**東京電力ホールディングス株式会社**

**福島第一原子力発電所 特定原子力施設に係る実施計画の  
変更認可申請（3号機原子炉建屋滞留水移送装置の追設）に  
係る審査について**

**令和2年10月12日**

**原子力規制委員会**

図1 滞留水移送装置の系統構成図

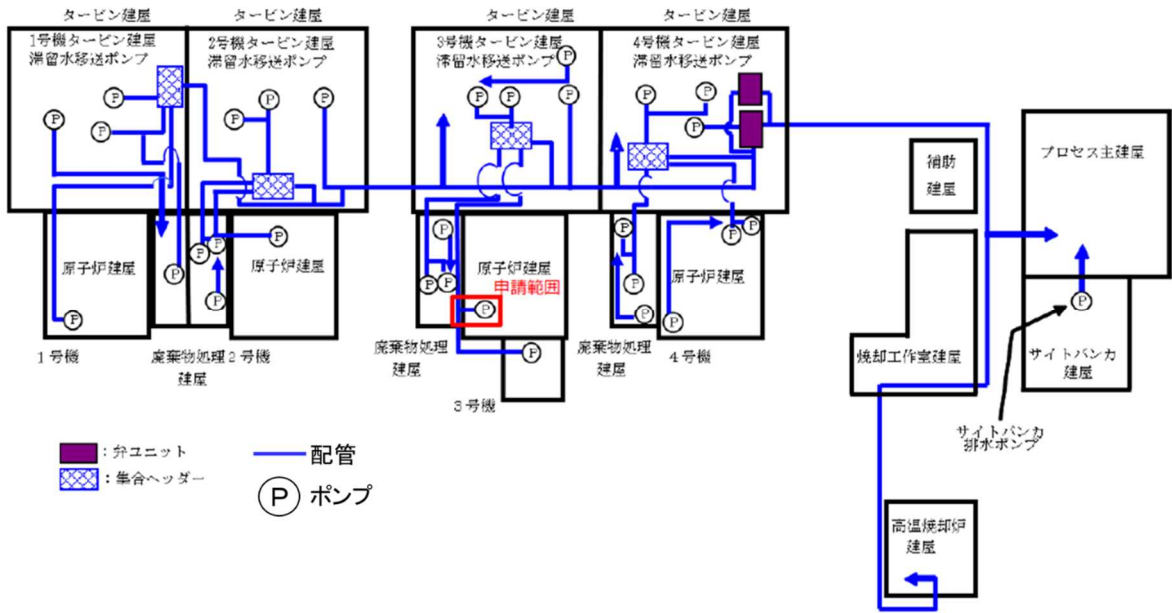
3 号機原子炉建屋トラス室の滞留水は隣接する HPCI 室に設置した滞留水移送装置により排水してきたが、トラス室と HPCI 室の連通が徐々に緩慢になったことで当該滞留水移送装置による排水ができなくなり、トラス室水位が T.P. -1500mm 付近で停滞している状況にある。トラス室の水位がタービン建屋の露出した床面より高い状態となっていることから、トラス室からタービン建屋への滞留水流出を防ぐため、トラス室に滞留水移送装置（ポンプ、配管及び制御用水位計）を追設する（図 1、図 2 参照）。

図2 ポンプ及び水位計の設置場所

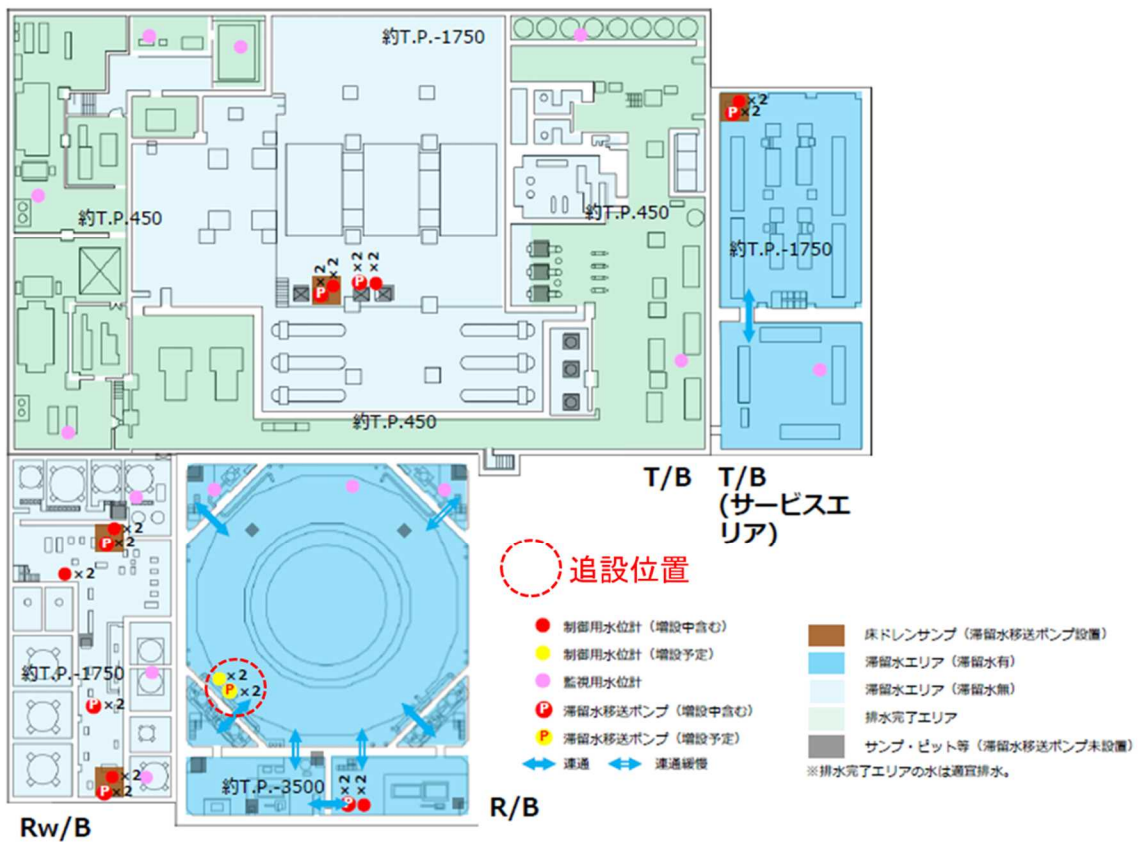
変更認可申請は、3号機原子炉建屋トラス室に滞留水移送装置を追設し、そのうちポンプ及び制御用水位計は図2に示す位置に2台ずつ設置するとしている。

- a. 追設するポンプは、3号機原子炉建屋トラス室において、タービン建屋の床面より十分低く、かつトラス室床面のスラッジの巻き込みが発生しない高さに設置されること。また、制御用水位計はポンプ制御用のため、ポンプに近接した位置に設置されること。
- b. 追設する配管の漏えい対策として、ポリエチレン管同士の接続部は融着構造とすること、汚染拡大防止対策として、鋼管の接続部は堰を有した受けパン内に設置し、受けパンには警報機能を有する漏えい検知器を設置すること等、既設の滞留水移送装置と同様の措置が講じられること。

以上のことから、今回追設する滞留水移送装置は3号機原子炉建屋トラス室の滞留水水位を下げタービン建屋への滞留水流出を防止するために適切な位置に設置されること、適切な漏えい防止及び汚染拡大防止のための措置が講じられること並びにポンプの手動運転時及び自動運転時のいずれにおいても適切な滞留水水位の管理がなされることを確認した。
